発電用原子炉施設に係る特定機器の設計の 型式証明申請 設置許可基準規則への適合性について (第十六条関連)

2022.3.17
日立造船株式会社

3. 指摘事項（コメント）リスト

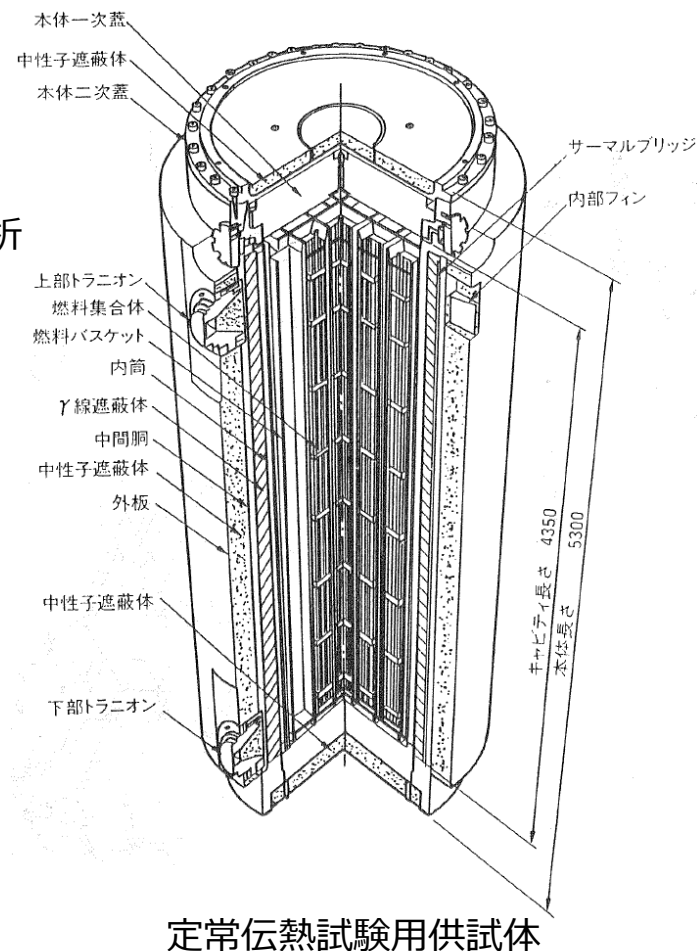
指摘事項No.9

除熱機能については、伝熱解析コード（ABAQUS）の適用性について、本申請の特定兼用キャスクと ABAQUS コードの解析機能の検証に用いた定常伝熱試験用供試体との伝熱形態の比較等を踏まえて、詳細に説明すること。

Hitz-P24型と定常伝熱試験用供試体は、

- 主要な構造及び収納物仕様は下表に示すように同等である。
- 伝熱形態は次ページに示すように同様である。

以上より、定常伝熱試験用供試体の伝熱試験により検証された伝熱解析コード（ABAQUS）のHitz-P24型への適用性は確認されている。

項目	Hitz-P24型 (構造は参考 1. 参照)	定常伝熱試験用 供試体 (構造は左図参照)
本体胴内雰囲気	乾式 (ヘリウム充填)	乾式 (ヘリウム充填)
収納燃料型式	PWR用燃料 (17×17型)	PWR用燃料 (17×17型)
収納体数(体)	24	21
崩壊熱量(kW)	18.1	23
外径(mm)	2659	2400
容器の材質	低合金鋼	ステンレス鋼
バスケットの材質	アルミニウム合金	ステンレス鋼

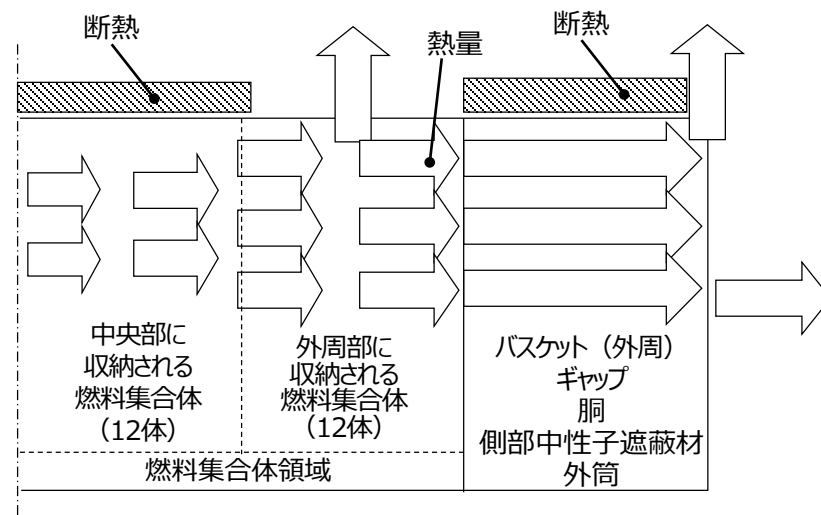
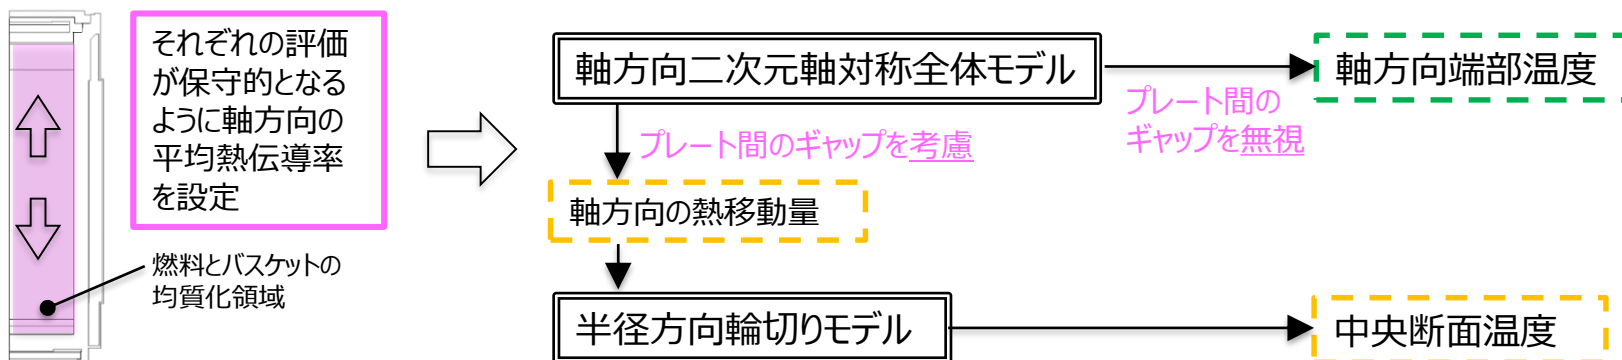
事項No.10

除熱解析の保守性について、保守的となる理由を、感度解析の結果等を踏まえ、より詳細に説明すること。

第14回審査会合の資料1-4の別紙1に示す除熱解析の保守性について、保守的となる理由を以下に示す。

<収納制限に対する解析条件の保守性>

- ウラン濃縮度を最小値である[]とする。
→濃縮度が小さい方が核分裂性核種 (U235)が少なく、同じ出力を得るためにはより多くの中性子を照射しなければならないことから、U238等の中性子吸収量が増加して超ウラン元素の生成量が増加するため、崩壊熱量を保守的に高めに評価する。
- 中央部12体の使用済燃料は最高燃焼度 (48GWd/t) の崩壊熱量とし、外周部12体は、特定兼用キャスク全体の総崩壊熱が平均燃焼度 (44GWd/t) 燃料を24体収納した場合と等しくなるように調整した崩壊熱量を設定する。
→使用済燃料は燃焼度が高いほど崩壊熱量が高くなることから、中央部の使用済燃料の燃焼度を高く設定することにより、中央部の崩壊熱量が高くなる。
崩壊熱はキャスク中央部からキャスク外表面へ伝達されるため、中央部の崩壊熱量を高くすることにより、使用済燃料及びバスケットの最高温度を保守的に高めに評価できる。

<伝熱解析モデルの保守性>

- 特定兼用キャスク本体内のバスケット及びバスケット内の使用済燃料は空間の中央に配置する。
→接触による部材間の直接の伝熱がない方が燃料集合体の温度を高めに評価するため。
- 燃料集合体モデルは、軸方向への熱移動を考慮しない二次元モデルとする。
→伝熱方向 (面積) が限定される方が燃料集合体の温度を高めに評価するため。
- 燃料集合体モデルにおいて、バーナブルポイズン集合体はモデル化しない。
→バーナブルポイズン集合体は伝熱体となるため、無視する方が熱伝導性が低下し保守側の評価となる。
